# ACTA COMITÉ TÉCNICO DE PATRIMONIO N°24

## CARTAGENA DE INDIAS 02 DE NOVIEMBRE DE 2023

Acta Comité Técnico de Patrimonio No. 24, jueves 2 de  
noviembre de 2023

SEGUNDO NIVEL

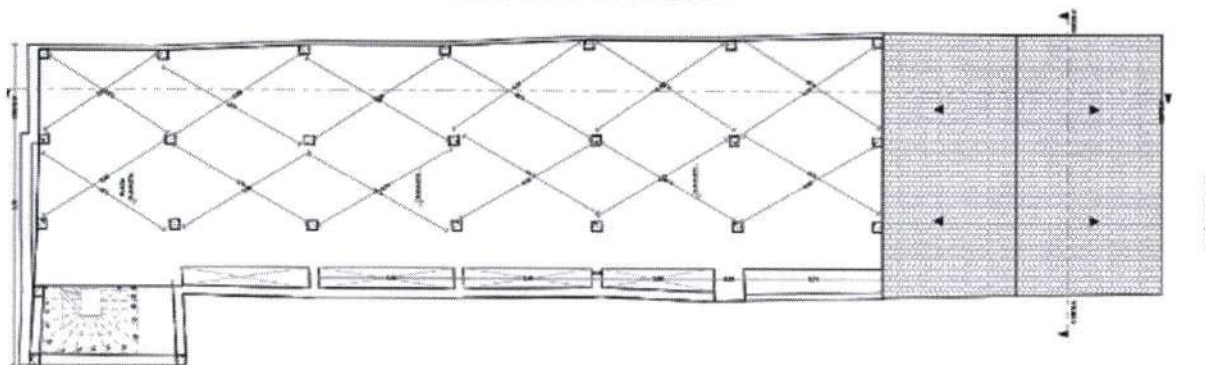
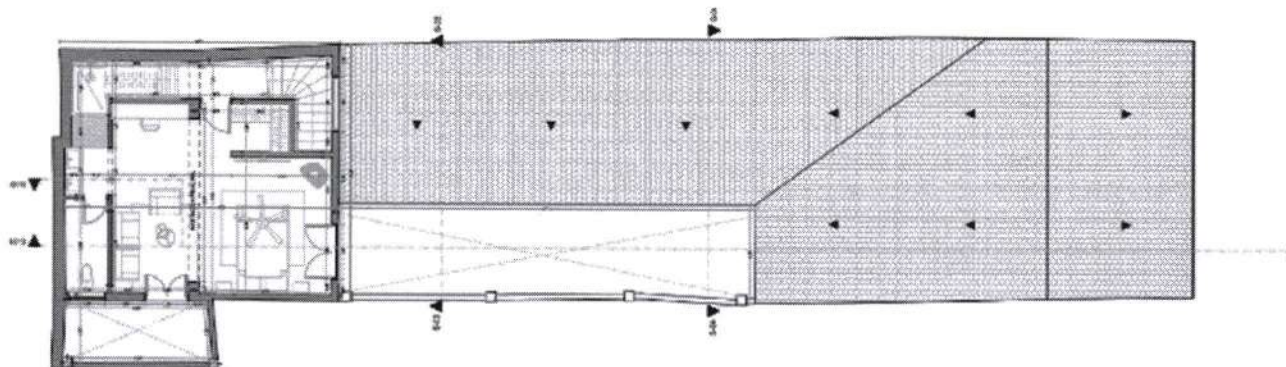
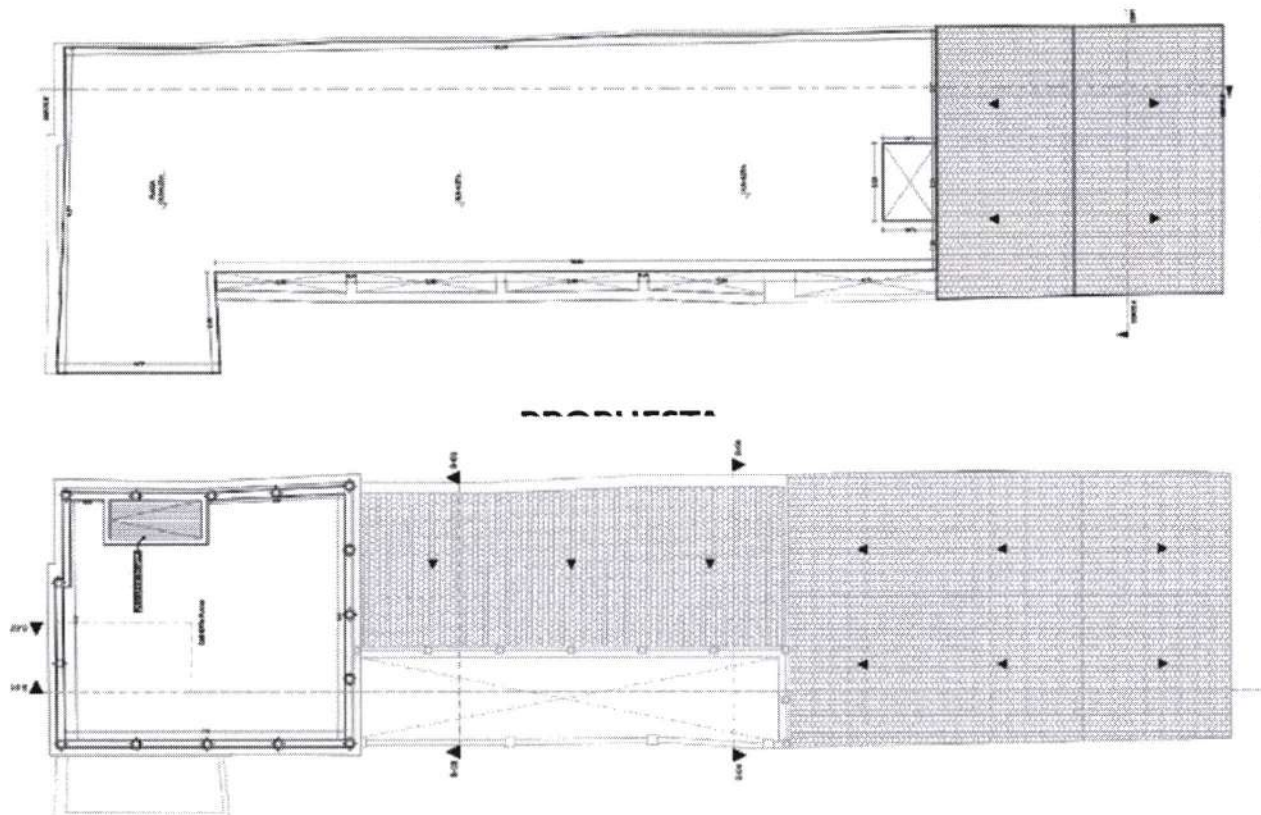
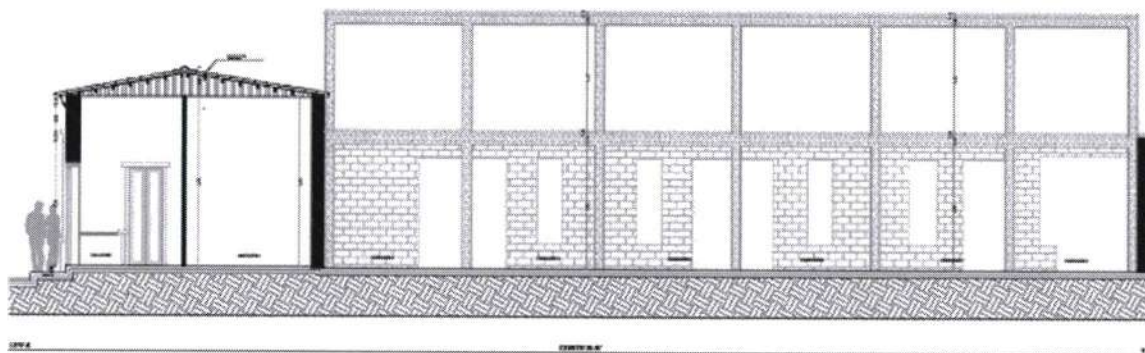
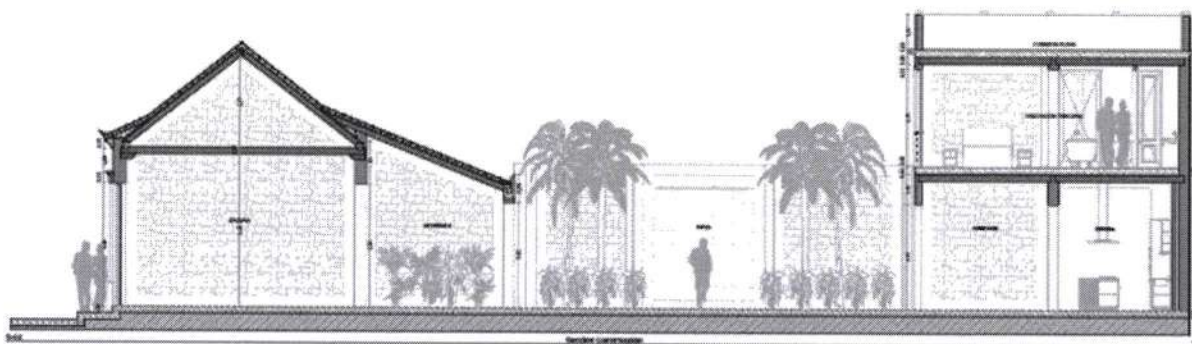
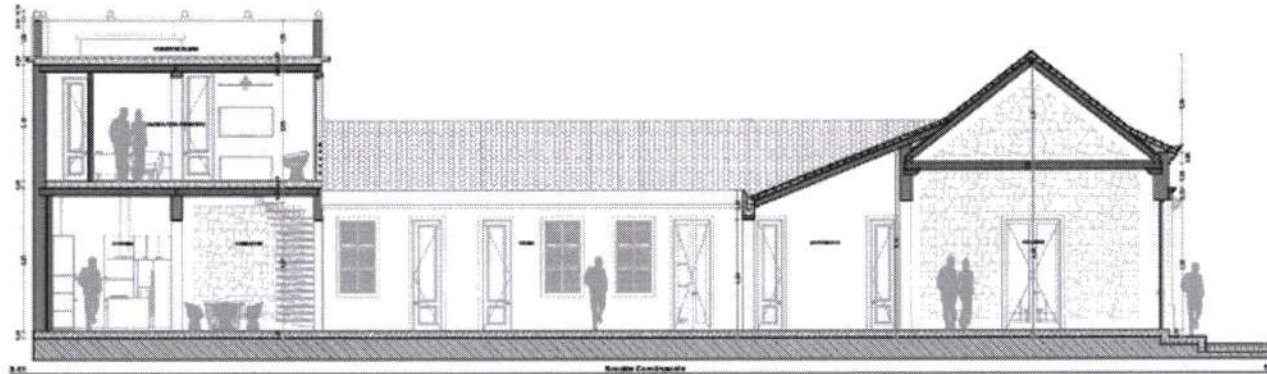
El inmueble actualmente se encuentra suspendido y cursa actualmente un proceso sancionatorio por realizar obras sin los permisos pertinentes. La propuesta contempla la demolición de la construcción actual para la realización de una propuesta acorde con la normativa del inmueble. La casa es una accesoria ubicada en el Callejón ancho.

07	OBSERVACIONES DEL COMITÉ 24 DEL 2023
	<p><b>OBSERVACIONES DEL COMITÉ 24 DEL 2023:</b></p> <p>Luego de la revisión de la información presentada, el Comité Técnico de Patrimonio emite concepto <b>DESFAVORABLE</b>, y solicita tener en cuenta las siguientes observaciones:</p> <ul style="list-style-type: none"><li>- La fachada se solicita volver a la expresión original de las casas accesorias, puerta ventana.</li><li>- Se solicita señalar en el perfil cual es la fachada correspondiente al inmueble.</li><li>- Revisar la pendiente del faldón, que se ajuste a la típica de una casa accesorio (36°).</li></ul> <p>Se hace la anotación que las obras en el inmueble se encuentran suspendidas por parte del IPCC.</p>
